**AVIS RELATIF À LA PROTECTION
CONTRE LES EVENTUELS EFFETS NOCIFS ET NUISANCES
PROVOQUÉS PAR LES RAYONNEMENTS NON IONISANTS
GÉNÉRÉS PAR DES ANTENNES ÉMETTRICES STATIONNAIRES**

Commune : LIEGE - Exploitant : ORANGE

Référence exploitant : 114L1_5 / 30038L1_2 / 40038L1_2 / 50038L1_1

Rapport n° 569 / 2024

Figure 2 : Vue en plan des installations d'antennes dans un rayon de 300 mètres autour de l'installation faisant l'objet de la demande d'avis

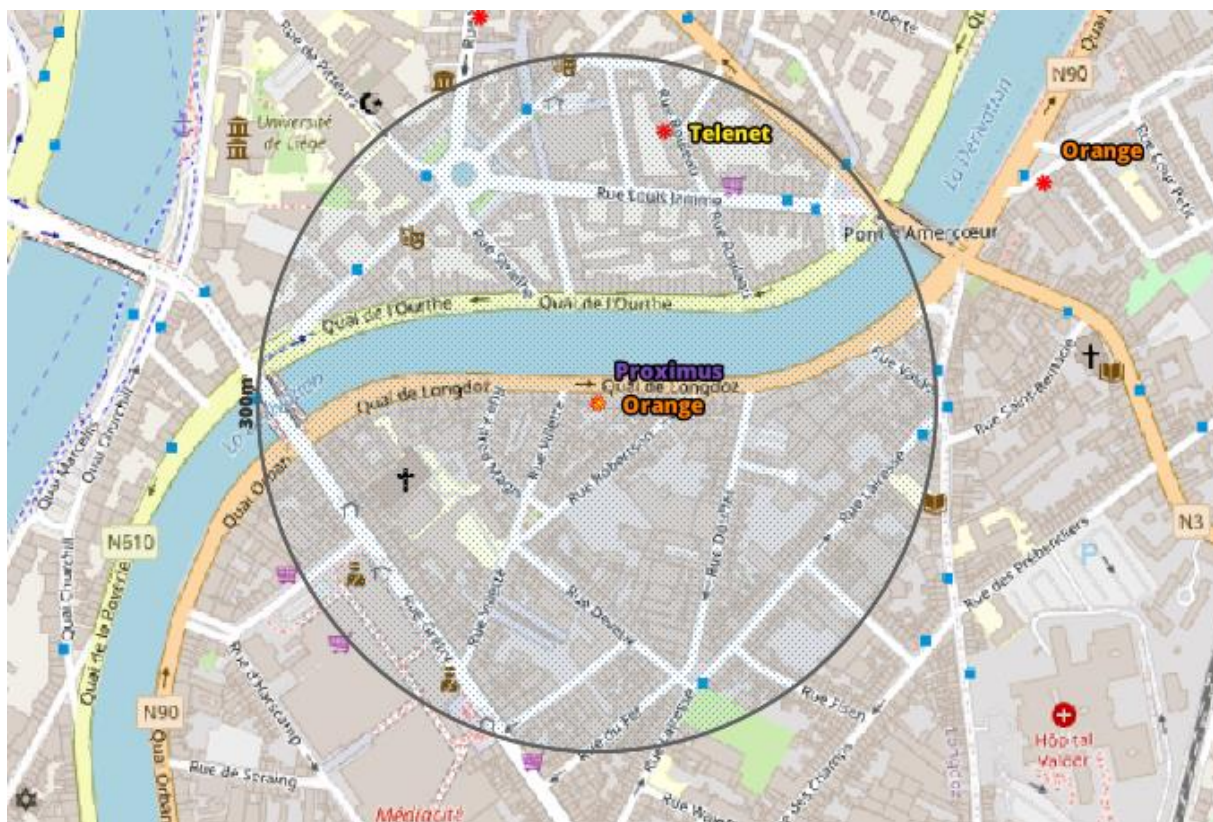
- il y a au plus 4 installations d'antennes émettrices stationnaires présentes dans la zone d'évaluation de 300 mètres de rayon représentée dans la figure 2, y inclus l'installation référencée dans le paragraphe 2 : la limite cumulative définie à l'article 4, §2 du décret est nécessairement respectée dans les lieux de séjour à l'intérieur de la zone d'évaluation de 300 mètres de rayon ;
- il y a exactement 5 installations d'antennes émettrices stationnaires présentes dans la zone d'évaluation de 300 mètres de rayon représentée dans la figure 2, y inclus l'installation référencée dans le paragraphe 2 et il existe, pour 3 ou 4 de ces installations, un avis attestant le respect de la limite abrogée de 3 V/m : la limite cumulative définie à l'article 4, §2 du décret est nécessairement respectée dans les lieux de séjour à l'intérieur de la zone d'évaluation de 300 mètres de rayon ;

- c) dans tous les autres cas, il a été vérifié que la limite cumulative définie à l'article 4, §2 du décret n'est pas dépassée dans les lieux de séjour sur base du nombre d'installations localisées dans la zone d'évaluation de 300 mètres de rayon représentée dans la figure 2, de leur localisation ainsi que des données inscrites dans la figure 1 et au paragraphe 4 du présent avis et dans les avis attestant le respect de la limite par installation ou de la limite abrogée de 3 V/m relatifs aux autres installations reprises dans la figure 2.

Compte tenu des considérations ci-dessus, il apparaît que l'intensité du rayonnement électromagnétique généré, dans les lieux de séjour situés dans un rayon de 300 mètres autour de l'installation référencée dans le paragraphe 2, par l'ensemble des antennes émettrices stationnaires de l'ensemble des exploitants du même site d'antennes émettrices stationnaires respecte la limite fixée à l'article 4, § 2 du décret.
